IMPIANTO EOLICO “PACECO WIND”

**COMUNE di PACECO (TP), MISILISCEMI (TP) e
TRAPANI (TP)**

ELABORATO R10

RELAZIONE DI RISCONTRO

Figura 2.1: Zoom cavidotto interrato di connessione – rischio archeologico

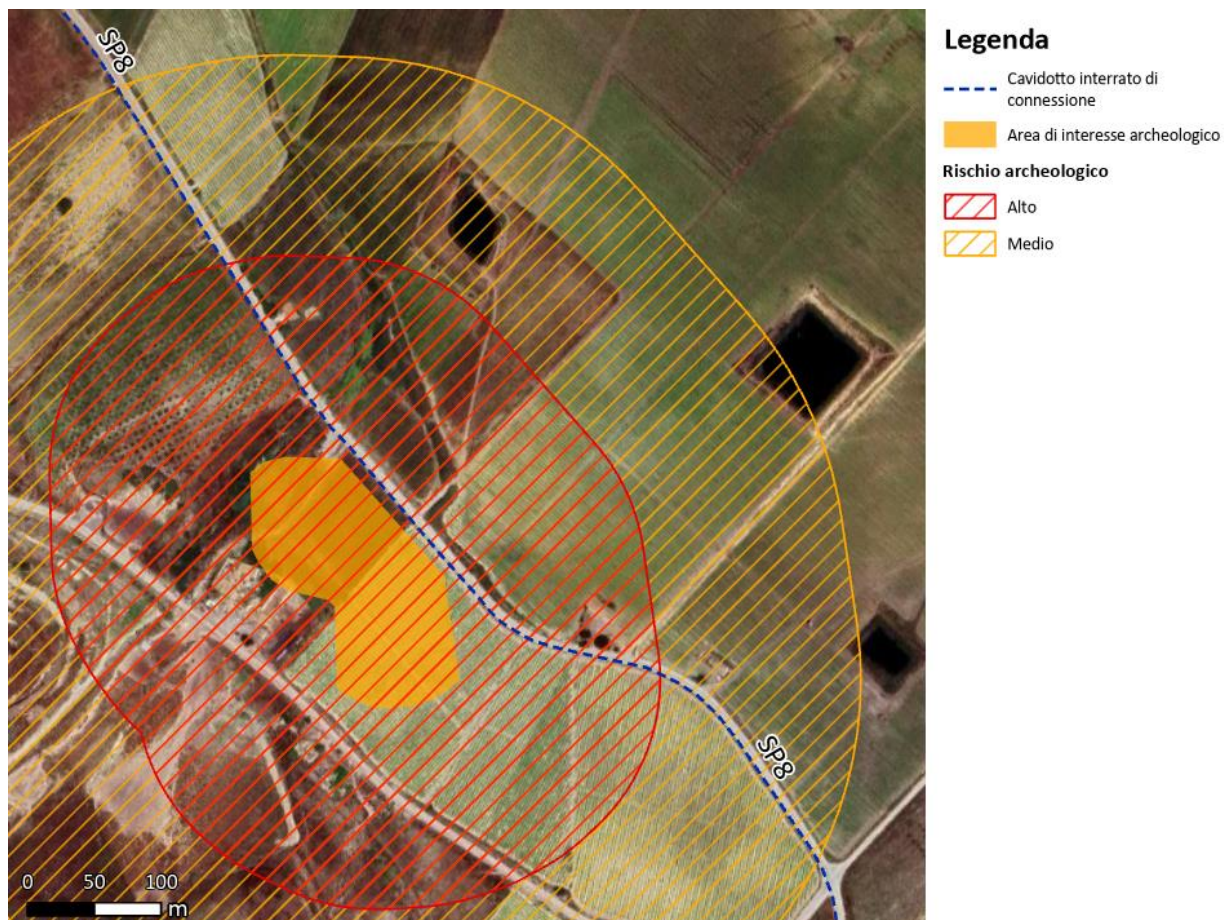
“dall'elaborato avente codice 2995-5531-PAC-PFTE-R23-T02-Rev0 “Carta del Rischio archeologico” si evince che la rete di connessione interrata attraversa per un piccolo tratto un'area con rischio medio-alto. Non è stato specificato se tale tratto coincide con strade esistenti, pertanto in caso negativo si propone di valutare l'ipotesi di un percorso alternativo nel tratto caratterizzato dal rischio medio-alto.”

Il tratto di cavidotto di connessione che interessa l'area caratterizzata da rischio archeologico medio-alto sopra citata, risulta scorrere su strada esistente, in particolare sulla SP8 Strada Castlvetrano (Figura 2.1).
